**Van:** [REDACTED]  
**Verzonden:** dinsdag 23 februari 2021 09:47  
**Aan:** [REDACTED]  
**CC:** [REDACTED]  
**Onderwerp:** dichtzetten van open lucht situatie bij appartementen complexen in Wijk Citadel Heemskerk.

[REDACTED]  
Had gistermiddag bij de post Heemskerk bewoners van [REDACTED] aan de deur met een vraag over de status van het voorportaal bij hun voordeur (open verbinding met buitenlucht, zie bijlage). Bij het weverskwartier (zelfde bouwwerk in de wijk) zijn de openingen dichtgezet met rolluiken ( zie bijlage).

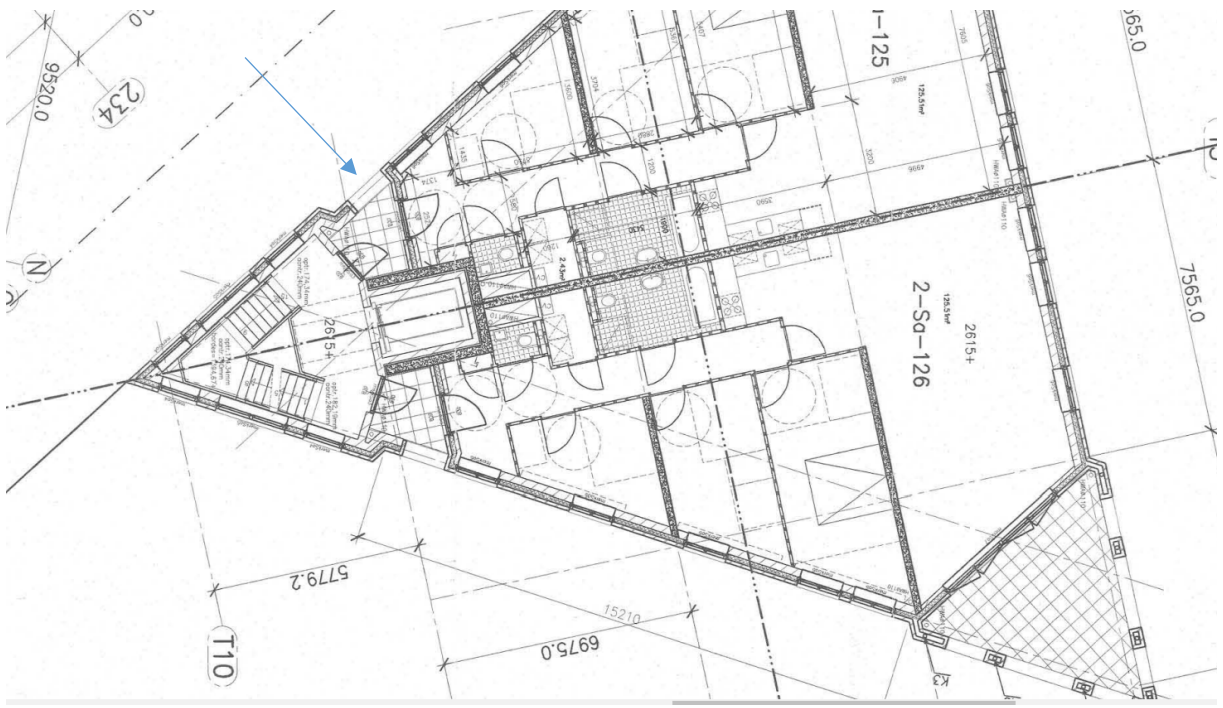
Door het dichtzetten voldoet het vluchten niet meer aan de status van extra beschermde vluchtroute. Op het Weverskwartier schijnt een van de bewoners [REDACTED] aangegeven te hebben dat dit (dichtzetten)wel mag!

Ik heb aan de bewoners van schutterskwartier al aangegeven dat de opening niet mag worden dichtgezet!

Weverskwartier. rolluiken geplaatst voor extra beschermde vluchtroute.

Schutterskwartier. Open of met afscherming.
